令和3年10月

株式会社 **カメダデンキ**

六角・丸型サポーター型番変更、六角サポーターMK-3仕様変更のお知らせ

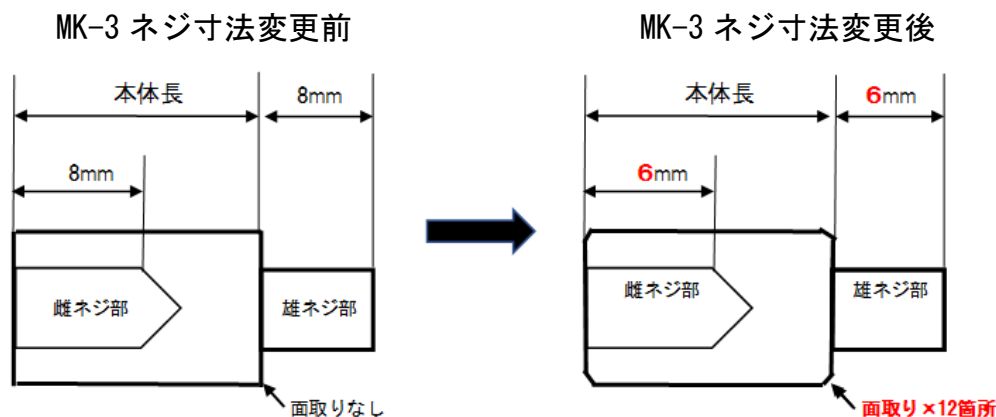
また六角サポーターMK-3シリーズにつきましては、製造上の諸事情に伴い、雄ネジ及び雌ネジ寸法を一部変更しますのでお知らせ致します。

- ・ 型番変更 対象製品 : 六角サポーター MK、MKZ 丸型サポーター MR、MRZ の全品
変更内容 : 型番末尾のメッキ記号「-3C」を削除
- ・ 仕様変更 対象製品 : 六角サポーター MK-310、-315、-320、-325、-330、-340
変更内容 : 雄ネジ及び雌ネジ寸法を8mm → 6mmに変更
本体上面、下面の計12箇所に面取り加工を追加（下図参照）
※MK-310についてはネジ寸法変更なし、面取り加工のみ追加
- ・ 実施時期 : 在庫限り順次切り換え
